Arkivsak-dok. 21/10401-12  
Saksbehandler Maria Falch Holm

## **Forslag til mindre endring av reguleringsplan for Bunestoppen - endret trase for turløyper m.m.**

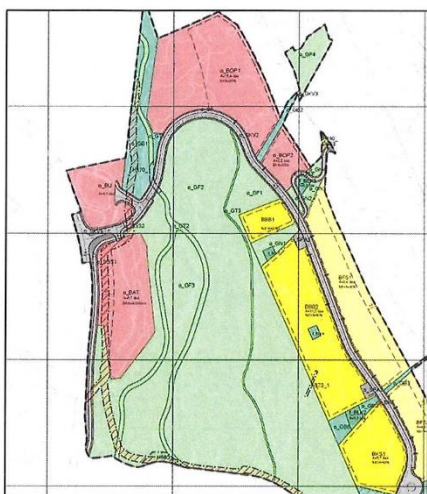
- SGS3 endre til GT6
- GT4-6 er en skolevei og skal opparbeides som en tursti for gående.

Det er ikke teknisk mulig å etablere forbindelsen mellom ny boligvei og Vesteråsveien som en gang- og sykkelvei i tråd med SVVs håndbok N100 Veg- og gateutforming grunnet stor høydeforskjell mellom ny boligvei og Vesteråsveien.

For å muliggjøre en forbindelse mellom ny boligvei og Vesteråsveien i regulert trasé anbefales det å etablere dette som grusa sti med belysning. En G/S-veg ihht. SVVs håndbok N100 Veg- og gateutforming er ikke mulig grunnet høydeforskjellen mellom ny boligvei og Vesteråsveien. En G/S-løsning som nærmer seg krav i N100 ville medført store terrenginngrep og store dobbeltsidige skjæringer.

Figur 5 Forslag til endring

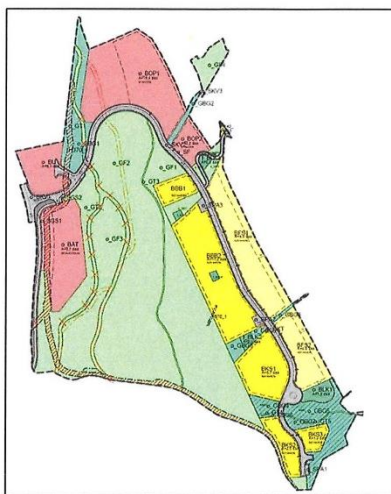
I videre arbeid viser prosjekteringen at en etablering av GT1 og GT2 iht. reguleringsplan vil medføre store terrenginngrep i form av store skjæringer, fyllinger, støttemurer og avskoging i viktig naturverdier. Etableringen vil også være kostnadsdrivende og deler av lysløypen vil måtte sikres for å hindre fallulykker ned mot brannstasjonen.

I etterkant av reguleringsarbeidet er det utført nye registreringer av viktige naturtyper som viser at regulert trasé kommer i konflikt med naturtyper (A- og B-verdi) og at det ikke er ønsket at området eksponeres ytterligere enn i dag.

GT1 og GT2 erstatter dagens lysløype som må legges om for å gjøre plass til ny brannstasjon. Forslått endret trasé følger i større grad eksisterende stinett og vil ha en positiv innvirkning på viktige da løsningen i større grad unngår A- og B-verdier.

Kommunen skriver blant annet: «Da det er ny lysløypetrase siden sist sendes endringen på ny høring. ...» Kommunen endrer rekkefølgebestemmelser, standard for gangveg til sti og øker areal for en nettstasjon og justerer areal for trafikk ved skolen. Den store endringen for miljøkvalitet vises i figur 5 i kommunens beskrivelse av endringer, slik:

To vestre planlagte traseer for lysløype slås sammen og flyttes mot øst, merket med røde kryss.

Forslagsstiller er klar over tilleggsnotat fra NINA v/Tor Erik Brandrup. Nye kartlegginger er hensyntatt i justert forlag til trase. Naturverdier vil etter beste evne blir forsøkt bevart i utførelsesfasen. I bestemmelsene åpnes det for å redusere bredde til 3,5 meter ved behov og flytte traseen 2 meter til hver side. Dette er grep som kan/vil benyttes i etableringen av lysløypa for å tilpasse eksisterende terreng og ivareta naturverdier på best mulig måte. Kyststien er regulert på eksisterende stinett og vil ikke medføre større inngrep.

Administrasjonen påpeker i tillegg til det overnevnte at løypene skal legges om, og at den nye traseen vil føre til færre skjæringer og fyllinger i terrenget enn opprinnelig løypetrase. Den nye traseen vil dermed føre til færre konsekvenser for naturverdiene enn opprinnelig løypetrase.

Figur 7 Forslag til planendring

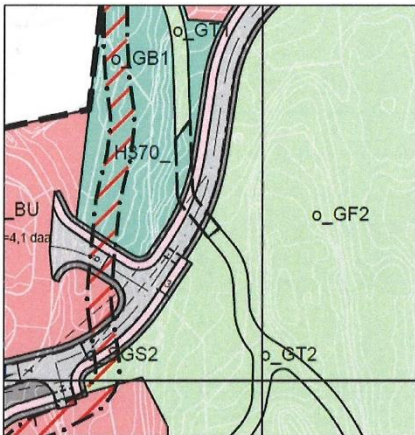
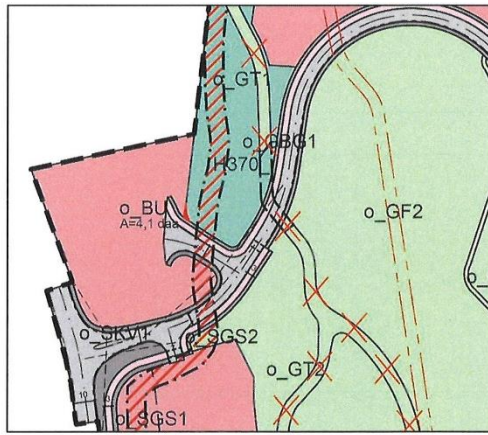
- Turløype GT1-2 krysser kjørevei SKV2 som planskilt kryssing i bru

- Turløype GT1-2 krysser kjørevei SKV2 i plan som tilrettelagt kryssing

I etterkant av reguleringsplanen er det utarbeidet et notat som tar for seg planskilt kryssing av kjørevei SKV2. Notatet tar for seg planskilt kryssing som bru- og kulvertløsning og har sett på byggbarhet, plassering og kostnader. Konklusjon er at dersom kryssingen skal bygges som planskilt er bru den anbefalte løsningen. Kjøreveien legges da i en større dobbeltsidig skjæring hvor brua føres over. Bru plasseres da i tilnærmet samme området som vist i plankartet. Dette er en løsning som krever store terrenginngrep og som er svært kostnadsdrivende.

Som et alternativ er det sett på en løsning der turveien krysser kjøreveien i plan som en tilrettelagt kryssing. Kryssingen er da trukket noe lenger inn i området som en følge av foreslått ny trasé for GT1-2. Bamble kommune ønsker å gå for denne løsningen.

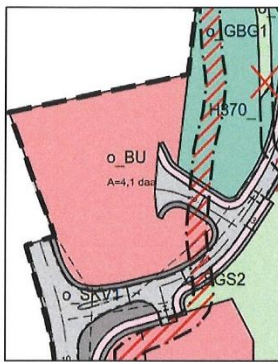
- Areal for nettstasjon er plassert i nordre hjørne av konsentrert boligbebyggelse, BKS1

- Areal for nettstasjon utvides og plasseres som en utvidelse av offentlig parkeringsplass o\_SPA2

Areal som er satt av for ny nettstasjon i reguleringsplanen er for lite, det søkes derfor om et utvidet areal for ny nettstasjon. I samme prosess er det vurdert at opprinnelig plassering i nordre hjørne av konsentrert boligbebyggelse, BKS1 ikke er optimal, da netteier til enhver tid skal ha tilgang til nettstasjonen. Det foreslås derfor også en endret plassering der nettstasjon etableres som en forlengelse av offentlig parkeringsplass o\_SPA2.

Foreslått plassering muliggjør tilgang for netteier fra offentlig vei og tilfredsstillende krav nedfelt i REN-blader vedr. transport og plassering av aggregat. Areal for ny nettstasjon tar i underkant av 20 m<sup>2</sup> av blågrønnstruktur o\_GB9, men vil ikke medføre konsekvenser for håndtering av overvann og opprettholdelse av naturlige vannveier.

Figur 9 Forslag til endring

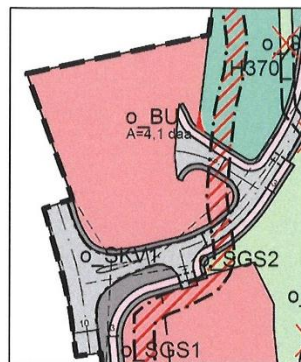
Bamble kommune ønsker å utvide parkeringsanlegget til Stathelle barneskole, da ny avkjøring til parkeringsanlegget gjør at skolebussene må finne ny oppstillingsplass.

For å få til ønsket utvidelse av trafikkordningen må formålet o\_BU økes marginalt mot blågrønnstruktur o\_GB1.

Utvidelsen av o\_BU gir et forbedret parkeringsanlegg for alle brukere. Det blir utvidet oppstillingsplass for buss som gir plass til stor og liten buss samtidig. Antall parkeringsplasser og oppstillingsplasser for kiss & ride øker og bussene kan manøvrere seg rundt trafikkordningen med god sikkerhetsmargin.
